Od: Čihulek Tomáš <Tomas.Cihulek@m-projekce.cz>
Odesláno: úterý 12. srpna 2025 14:04
Komu: Iva Nováková
Kopie: Ehrenberger Jiří
Předmět: RE: Most Červeněves ev. č. 32741-1

D1-A

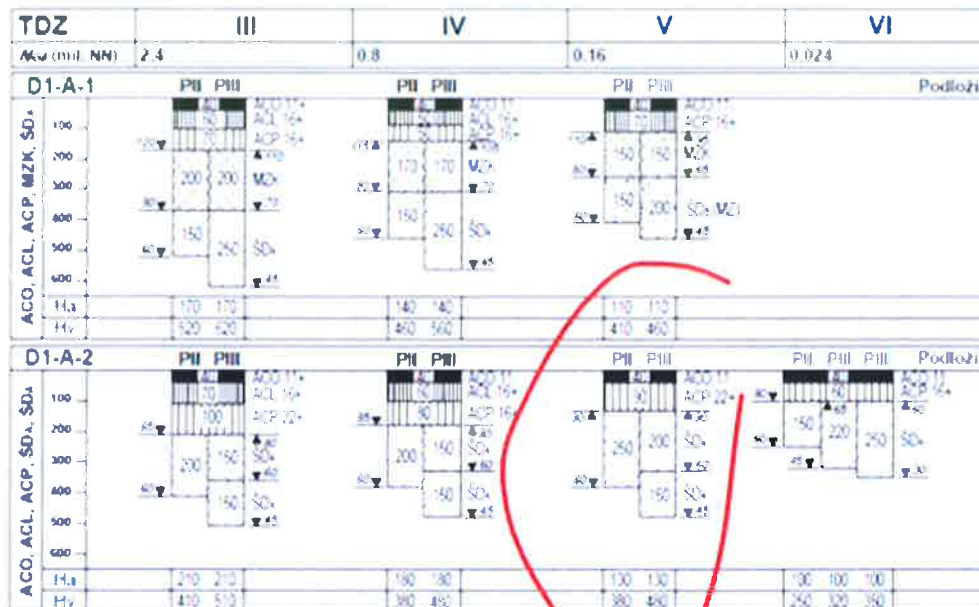
Dle nově platných TP 170 by pro stejnou zátěž měla být navržena navýšená konstrukce vozovky na 480 mm a úprava jednotlivých vrstev vozovky:

Dobrý den, prosím o informaci, zda je PD a diagnostika zpracovaná v souladu s TP 170. Most by se měl v příštím roce realizovat.

Vzhledem k malému rozsahu SO 101 nepovažujeme za nezbytně nutné upravovat PD.
